## **Autorité environnementale**

### **Avis délibéré de l’Autorité environnementale sur la déviation Saint-Hostien/Le Pertuis RN88 (43) – 2<sup>e</sup> avis**

**n°Ae : 2023-31**

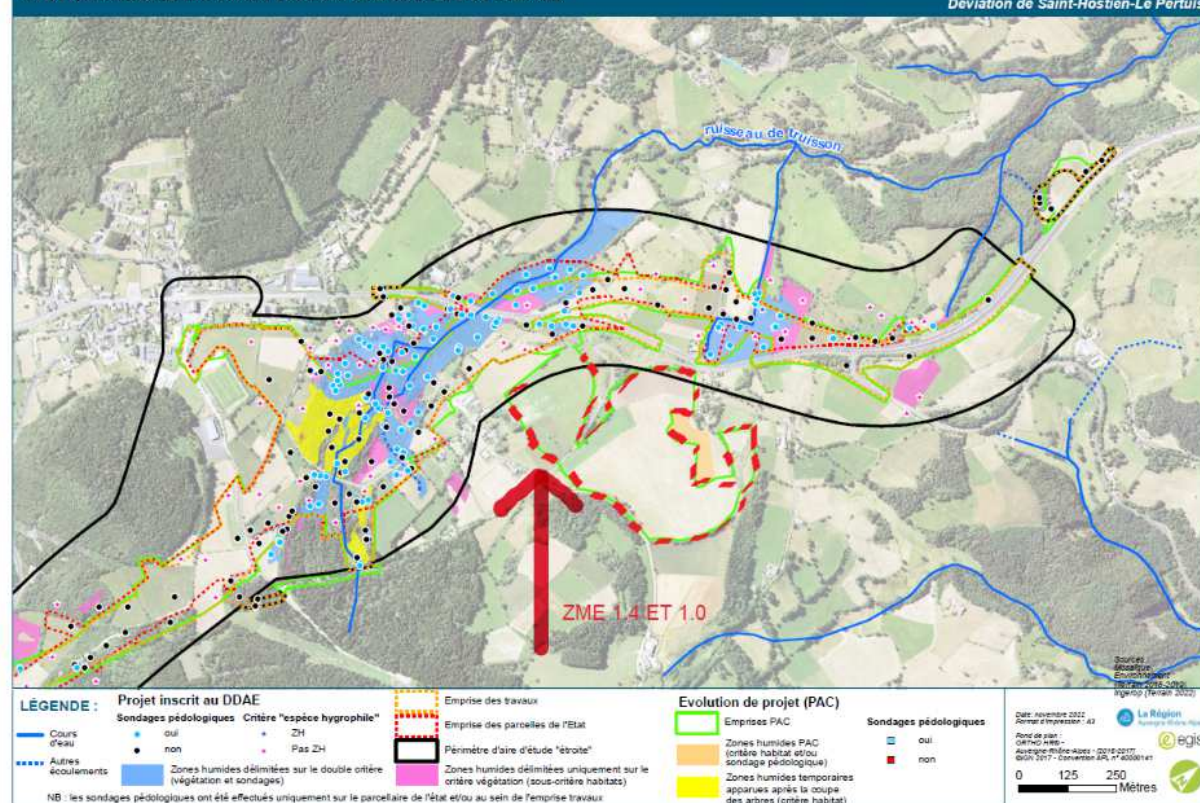
Les zones humides ont été déterminées en appliquant des critères de végétation et pédologiques de manière non cumulative, comme le prévoit la réglementation. Le dossier indique que cela a été réalisé sur le nouveau périmètre de 190 ha. Les cartes fournies montrent que cinq des 32 ZME ont fait l'objet de nouveaux sondages pédologiques. Il en est ainsi pour les ZME 7.8, 8.2 et 8.4, mais pas pour la ZME 8.0 toute proche ; de même, si les ZME 9.7 et 9.3 ont fait l'objet de sondages complémentaires, ce n'est pas le cas pour la ZME 9.5 voisine. L'Ae constate que plusieurs ZME d'autres secteurs n'ont pas fait l'objet de sondages pédologiques (ZME 1.4, 1.1, 3.6 et 3.8) quand bien même elles sont proches de zones humides déjà déterminées (ZME 1.4), ce qu'illustre la figure 3.

Le dossier, qui ne précise pas le nombre de sondages supplémentaires réalisés pour la détermination des zones humides, consécutivement à l'augmentation d'emprise, n'expose pas les raisons qui ont conduit à choisir leur emplacement.

***L'Ae recommande d'expliquer, pour chaque zone de stockage des matériaux excédentaires (ZME), les raisons qui ont conduit à ne pas réaliser de sondage pédologique pour déterminer la présence éventuelle de zone humide, d'y remédier si nécessaire, et de compléter l'inventaire le cas échéant.***
